Umfeldgestaltung Ferdinandbrücke

Dezernat III
66 Fachbereich Tiefbau und Verkehr

10.10.2025

Übersichtsplan

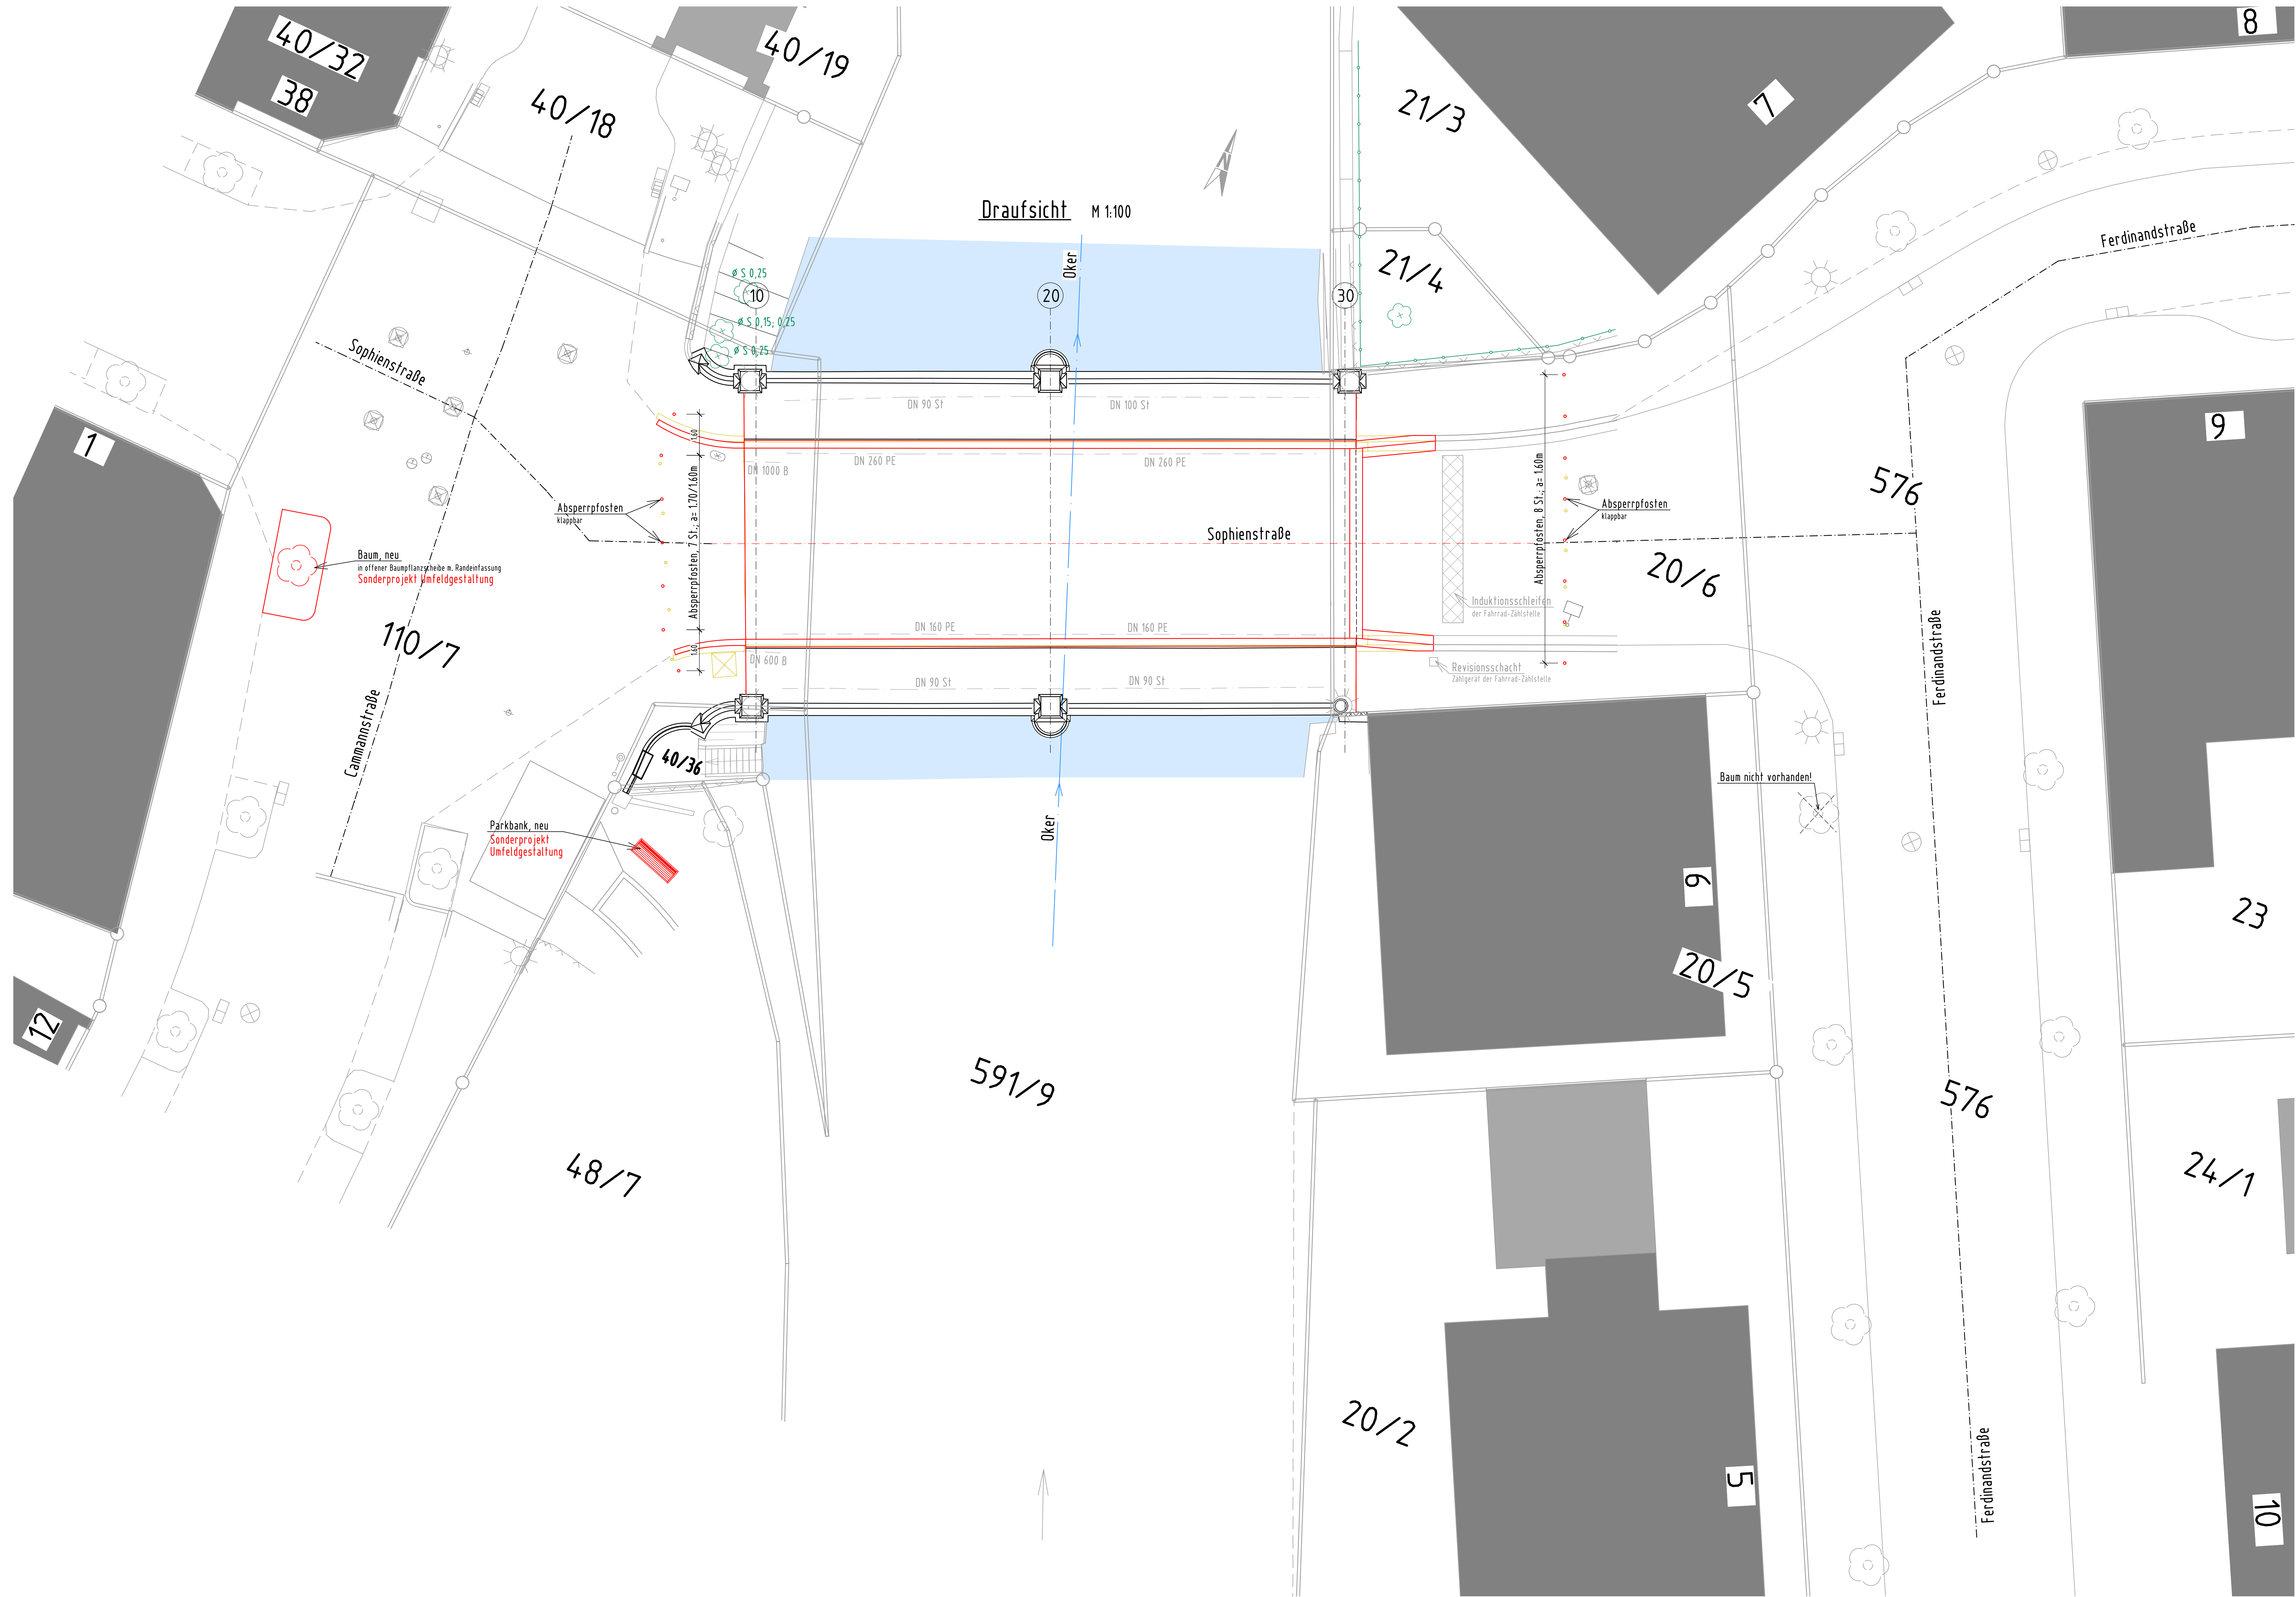
Der Stadtbezirksrat 310 hat die DS in seiner Sitzung vom 30.09.2025 abgelehnt (5/5/2). Im Wesentlichen wurde bemängelt, dass auf der Brücke keine Sitzgelegenheit eingeplant ist, welche die Aufenthaltsqualität erhöht.

Der Stadtbezirksrat 130 hat in seiner Sitzung am 07.10.2025 folgenden Änderungsantrag beschlossen (8/3/1): „Der SBR regt an, die Brückengestaltung zu erweitern durch Sitzmöglichkeiten z. B. im Bereich der vorgesehen Absperrpfosten. Er würde sich im Rahmen seiner Möglichkeiten mit bezirklichen Mitteln beteiligen.“

Die Verwaltung verweist auf die in der Ursprungs-DS dargestellte Abwägung mit bautechnischen und denkmalrechtlichen Belangen und die Beteiligung des Gestaltungsbeirates hin, die insgesamt dazu geführt haben, dass auf der Brücke keine Sitzgelegenheiten vorgeschlagen werden.

Die Verwaltung hat im Zuge der Planungen verschiedene Standorte für die Aufstellung einer Sitzbank geprüft. Aufgrund der geringen Gehwegbreiten, des Radverkehrs sowie der erforderlichen Feuerwehraufstellfläche auf der Nordostseite wurden keine geeigneten Standorte für Sitzmöglichkeiten als umsetzbar erachtet. Um zu klären, ob sich entgegen der heutigen Einschätzung doch Möglichkeiten ergeben, dem Wunsch des Stadtbezirksrates nachzukommen, schlägt die Verwaltung einen gemeinsamen Ortstermin mit Vertreterinnen und Vertretern des Stadtbezirksrates und der Verwaltung nach Abschluss der Instandsetzung und der Umfeldmaßnahmen vor.
